DETERMINAZIONE DEL DIRIGENTE SEZIONE AUTORIZZAZIONI AMBIENTALI 16 giugno 2021, n. 259
AU327_044_Procedimento di Autorizzazione Unica alla costruzione e all'esercizio con approvazione del progetto, accertamento della conformità urbanistica, apposizione del vincolo preordinato all'esproprio e dichiarazione di pubblica utilità ai sensi di DPR n. 327/2001 (ex artt. 52-quater e 52-sexies), DL 239/2003 conv. in L. n. 290 del 27/10/2003, art. 1 sexies, c. 5, DGR n. 2006 del 13/09/2011 e DGR n. 1446 dell'08/07/2014. Metanodotto denominato "Variante Metanodotto Derivazione per Giovinazzo DN 100 (4") - 150 (6") , DP 64 bar ed opere connesse"
Proponente: SNAM RETE GAS S.p.A., con sede legale in S. Donato Milanese (Mi), Piazza S. Barbara, 7.

RELAZIONE ISTRUTTORIA

Il presente elaborato costituisce la Relazione Istruttoria relativa al procedimento di Autorizzazione Unica per la costruzione e l'esercizio della **"Variante Metanodotto Derivazione per Giovinazzo DN 100 (4") - 150 (6"), DP 64 bar ed opere connesse"**, con approvazione del progetto, accertamento della conformità urbanistica, apposizione del vincolo preordinato all'esproprio e dichiarazione di pubblica utilità, proposto da SNAM RETE

Fig 7 Soluzione B) - tracciato ciano

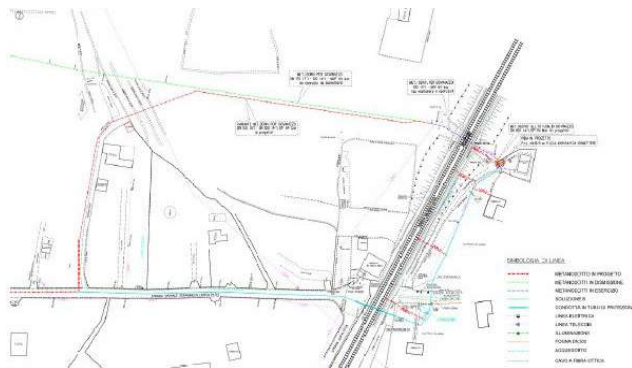
La soluzione non è perseguibile per i vincoli imposti dal DM 04/04/2014 in relazione allo stato di fatto delle aree interessate:

Fig 9 Soluzione B) Postazione di spinta e di arrivo trivellazione

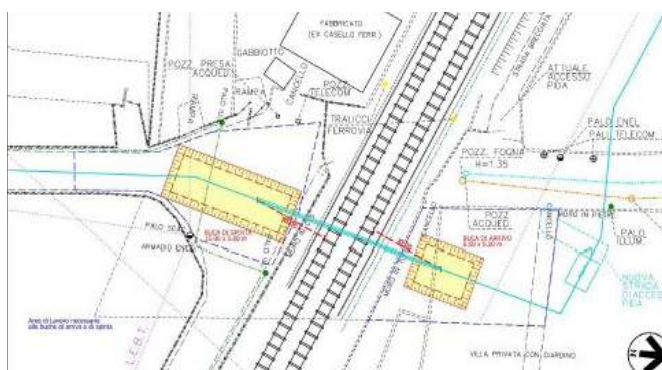
- cabina utente, creando potenziali interferenze critiche nel caso in cui occorra intervenire per far fronte ad eventi incidentali;
- non sono soddisfatte le distanze di sicurezza tra la condotta e gli edifici esistenti, la linea ferroviaria nella parte finale del tracciato in prossimità della cabina utente, e la linea elettrica esistente.
